Rapportage Trechterstap 3-1 fase 2A Delphi-team

Planstudie Ring Utrecht A27/A12

Datum 28 mei 2013
Status Definitief rapport

Uitgegeven door	Royal HaskoningDHV
Opdrachtgever	Rijkswaterstaat Dienst Utrecht
Informatie	Werkdocument
Telefoon	
Fax	
Uitgevoerd door	RWS RDU
Opmaak	Huisstijl
Datum	28 mei 2013
Status	Definitief rapport
Versienummer	Versie 9

Afbeelding 4-4 Schets ruimtelijke essenties locatieontwerpen Utrecht-Noord

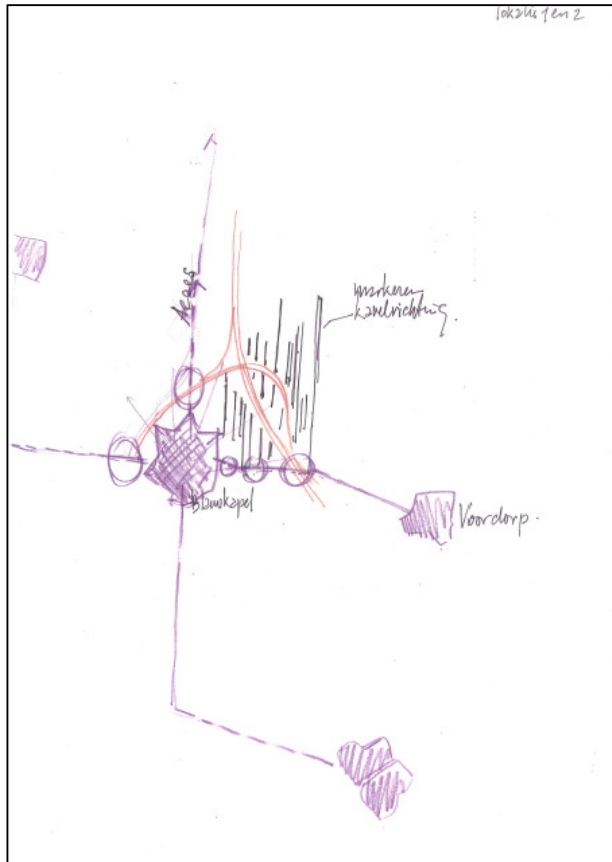
De confrontatie van de aansluiting Utrecht-Noord met de onderliggende landschapsstructuur lijkt gebaat bij integrale oplossingen door samenwerking in de visievorming tussen de planteam van de A27 en de NRU. Deze samenwerking is op dit moment niet gegarandeerd. In het landschapsplan van de aansluiting zou er veel aandacht geschonken moeten worden aan het ruimtelijk versterken van de opstreckende kavelstructuur in de richting ZW-NO. Er lijkt veel kwaliteitswinst te behalen door een samenhangend ontwerp uit te werken voor het opwaarderen van de recreatieve verbinding tussen fort Blauwkapel en fort Voordorp.

Afbeelding 5-2 Schets ruimtelijke essenties locatieontwerp Voordorpsedijk

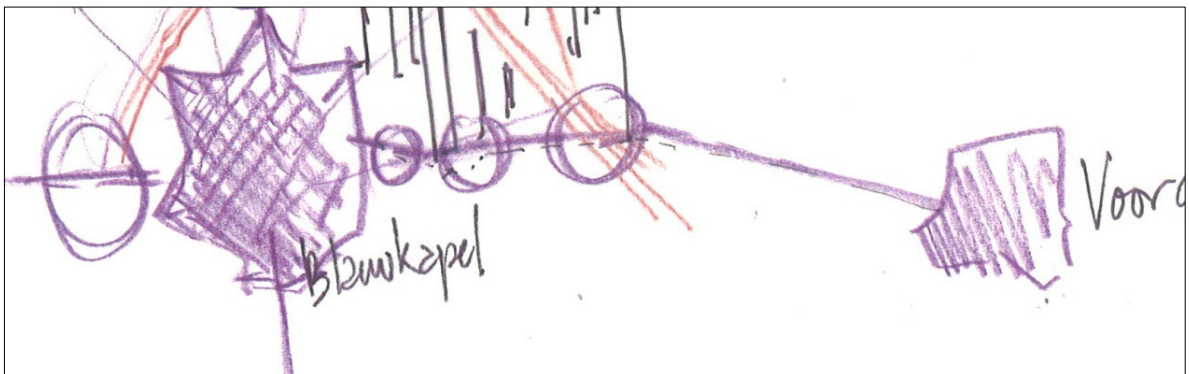
De ruimtelijke situatie aan de Utrechtse kant van de onderdoorgang is zeer onoverzichtelijk en vraagt om een integrale ontwerp aanpassing. Leidraad hiervoor zou de ambitie kunnen zijn om de verbindinglijn tussen de forten Blauwkapel en Voordorp op te waarderen tot een langzaam verkeersroute met verblijfskwaliteiten.

Afbeelding 6-2 Ruimtelijke essenties inpassing Fietstunnel De Bilt – Uithof

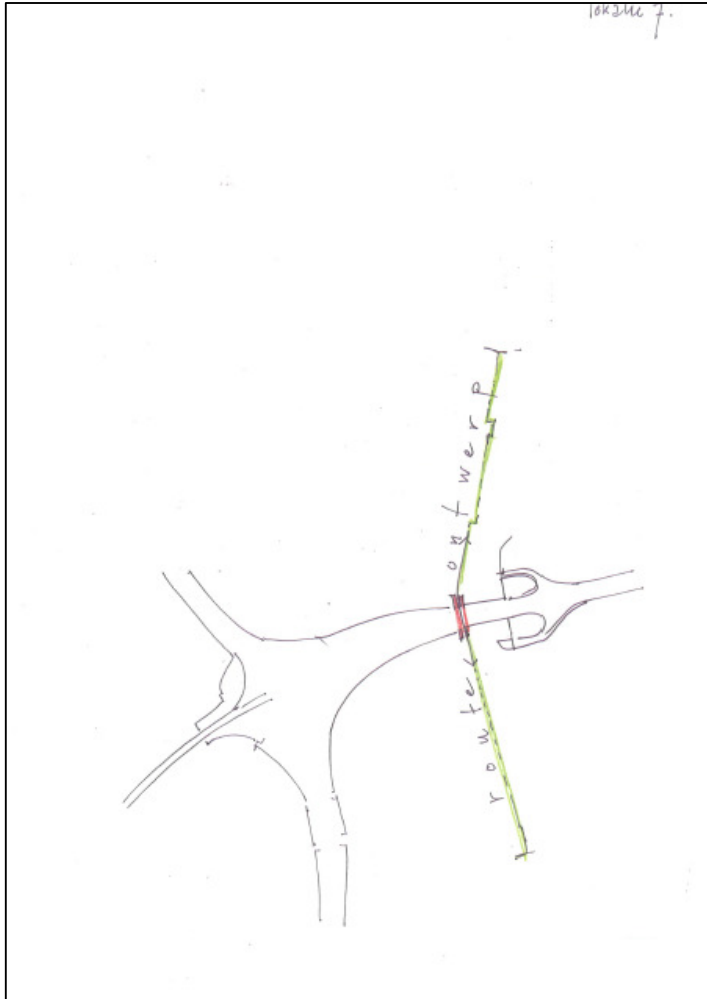
De fietstunnel vormt een bijzonder punt in de fietsroute tussen de Uithof en de Bilt. Voor het geheel zou een routeontwerp gemaakt moeten worden. Er is met name veel winst te behalen uit het herontwerp van de noordelijke toerit van de tunnel.

Ontwikkel met partners (Gemeente(n), De Uithof) een integraal plan voor de hoofdfietsroute tussen de Bilt en het Uithof complex en beschouw de fietstunnel als een markant punt in deze route. Er lijkt veel winst te behalen uit het herontwerp van de noordelijke toerit naar het tunneltje (is nu erg onoverzichtelijk).

Afbeelding 8-1: – 55 dB contour bij varianten 0 en 1 en 5 tot en met 6 – 7 waarneemhoogte 1.5m.

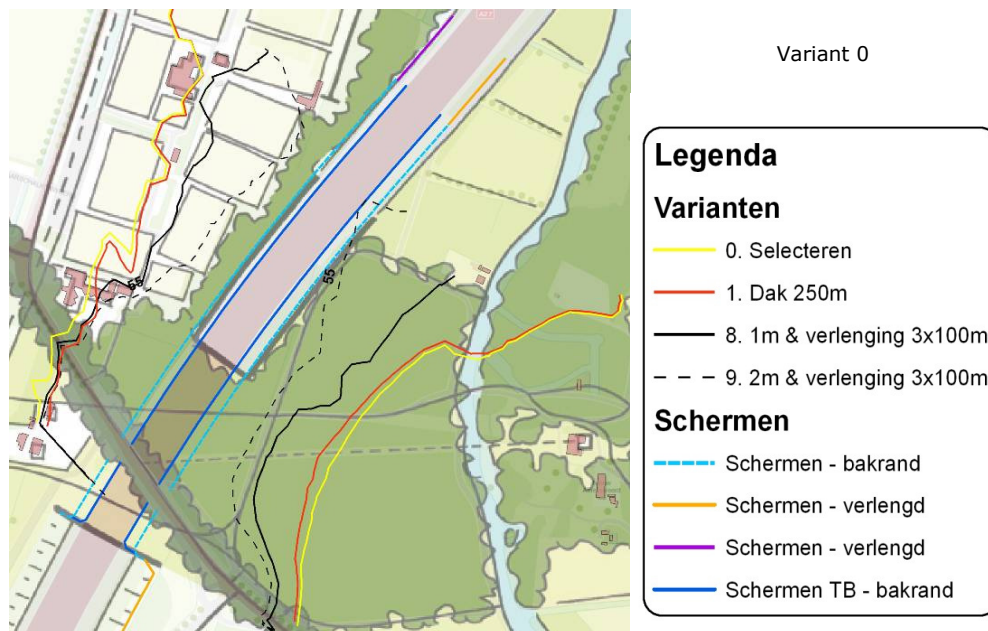
Uit afbeelding 8.1 is af te lezen dat zowel de verlenging als verhoging van de bakranden meer effectief zijn dan een dak. Dit komt vooral tot uiting in het gebied ten oosten van de bak. Alleen het absorberend uitvoeren van de bakranden is minder effectief. In afbeelding 4.6b is vervolgens nog gekeken naar een optimalisatie van maatregelen.
